リサイクル燃料貯蔵株式会社		
提出日	2022年2月25日	
管理表No.	0209-30	改訂00
	0209-33	改訂00

別紙 変更前後比較表

表 5-2 応力差の変動 (一次蓋締付けボルト)

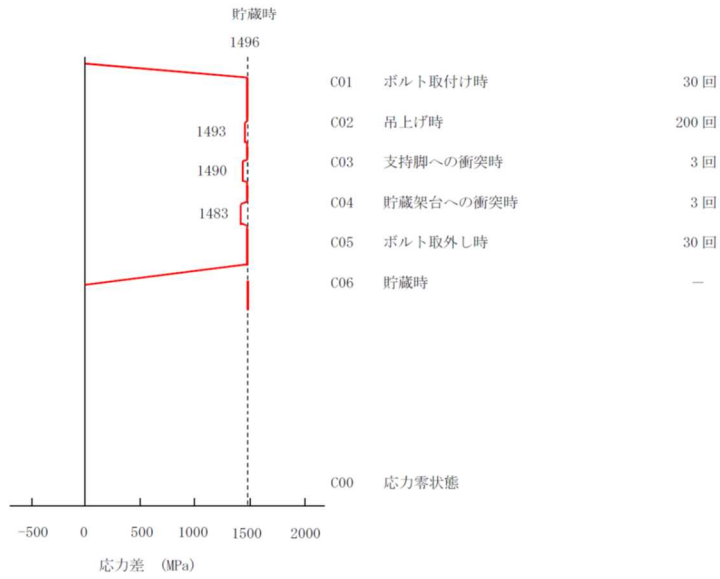
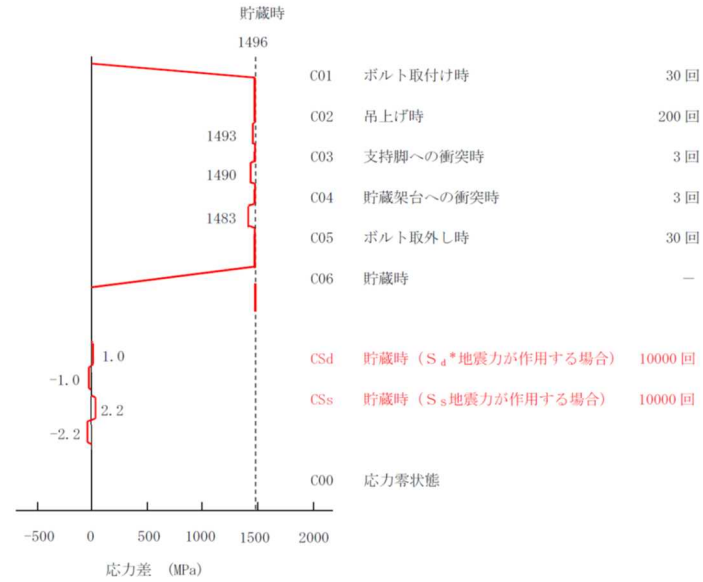
項目	コメント内容
材料及び構造 (第14条)	(0209-30) ・P44(PDF2374)「地震時を含めても疲労累積荷重は1.0以下でありMCD-1322の規定を満足する」と追記したらどうか。(理由:キャスク構造企画MCD-9頁(2)荷重条件C, D:短期荷重が作用する場合は加えて評価するとしている)
	(0209-33) ・P45 第5-2表(PDF2378)において、 S_d 及び S_s を加えた回数での評価についても記載すること(理由:キャスク構造規格の要求事項)。

第5-2表についても同様に「添付5-3-1 金属キャスクの耐震性に関する計算書(BWR用大型キャスク(タイプ2A))」5.4.6 密封容器(ボルト)の疲労評価にて評価した S_d 及び S_s を加えた回数を別紙の通り記載する。なお第5-4表、第5-6表についても S_d 及び S_s を加えた回数を別紙の通り記載する。

No.	事象	事象	S _p (MPa)
1	C01	C00	1496
2	C06	C04	13
3*1	CSd	—	2
4*1	CSs	—	4

注記*1: 「添付 5-3-1 金属キャスタの耐震性に関する計算書 (BWR用大型キャスタ (タイプ 2 A))」第 5-23 表 疲労累積係数 (一次蓋締付けボルト) と同様。

表中赤字の通り記載する。
